**Pan Andrzej Adamczyk**  
**Minister Infrastruktury i Budownictwa**  
**ul. Chałubińskiego 4/6**  
**00-928 Warszawa**

### **PETYCJA**

**dot. nowelizacji przepisów i usunięcia rozbieżności interpretacyjnych  
oraz wątpliwości w zakresie prawidłowego oznakowania miejsc parkingowych  
dla osób niepełnosprawnych**

Rys. 5.2.9.3. Sposób umieszczania znaku P-24:

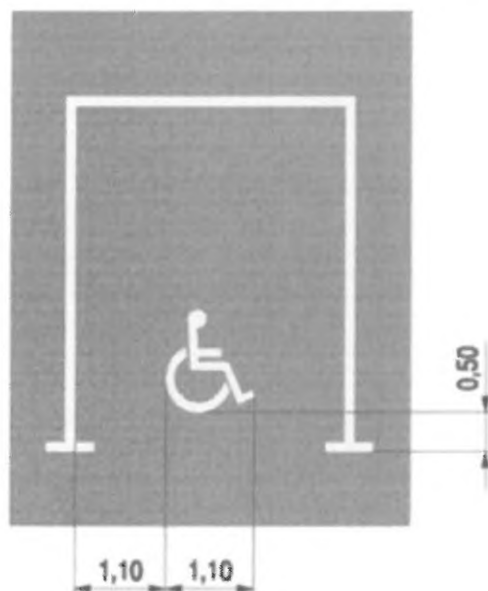
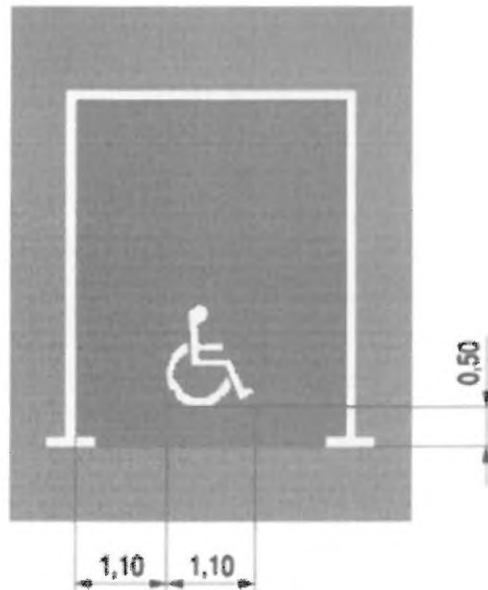
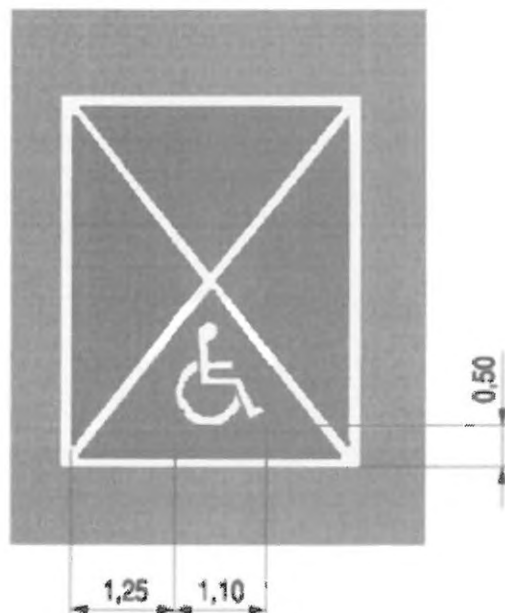
W załączniku nr 2 przedstawiam (skopiowany z pierwotnego rozporządzenia) rysunek 5.2.9.3. Przedstawia on, że piktogram inwalidy (tj. znak P-24) umieszcza się bądź to w zwykłym obrysie miejsca parkingowego (znak poziomy P-18), bądź w „kopercie” (znak poziomy P-20). Niestety, przy okazji dokonanej 3 lipca 2015 r. nowelizacji rozporządzenia resort zaniechał zaktualizowania również tego rysunku, co jest niezrozumiałe i przeczy zasadom starannej legislacji. Gdyby tak się nie stało, nie byłoby dziś problemu tyłu rozbieżności i dowolności w stosowanym na gruncie nowym malowaniu.

3. Dotychczasowe rysunki 5.2.9.3 lit. a i b. załącznika nr 2 do rozporządzenia uwzględniły nowe malowanie miejsc parkingowych dla osób niepełnosprawnych z zastosowaniem koloru niebieskiego i zostały zastąpione propozycjami graficznymi, jakie przesyłam w załączniku nr 3 do niniejszej petycji.

Proponowane przez wnioskodawcę nowe wzory rys. 5.2.9.3 załącznika nr 2 do rozporządzenia Ministra Infrastruktury z dnia 3 lipca 2003 r. w sprawie szczegółowych warunków technicznych dla znaków drogowych oraz urządzeń bezpieczeństwa ruchu drogowego i warunków ich umieszczania na drogach (Dz. U. z 2003 r. nr 220, poz. 2181, z późn. zm.) uwzględniające nowe wymogi dot. kolorystyki tego rodzaju miejsc i usuwające wątpliwości dot. zakresu zastosowania nawierzchni barwy niebieskiej na poszczególnych stanowiskach:

*Znak P-24 „miejsce dla pojazdu osoby niepełnosprawnej” (rys. 5.2.9.2) stosuje się do oznakowania stanowiska postojowego przeznaczonego dla osób, o których mowa w art. 8 ust. 1 i 2 ustawy z dnia 20 czerwca 1997 r. – Prawo o ruchu drogowym. Znak P-24 umieszcza się na nawierzchni barwy niebieskiej, przy czym kolor ten stosuje się na całej powierzchni tego rodzaju stanowiska parkingowego.*

*Znak P-20 „koperta” (rys. 5.2.6.1) stosuje się w celu oznaczenia stanowiska postojowego przeznaczonego do wyłącznego użytkowania przez niektórych uczestników ruchu. Wymiary kopert uwzględniające rodzaje pojazdów i ustalony sposób ich umieszczania podano w tabeli 5.2. Dopuszcza się stosowanie znaku P-20 samodzielnie bez znaku D-18a „parking – miejsce zastrzeżone”. [...] W przypadku przeznaczenia stanowisk postojowych dla osób niepełnosprawnych ich pełna nawierzchnia powinna mieć barwę niebieską, a wewnątrz „koperty” należy umieścić symbol osoby niepełnosprawnej.*
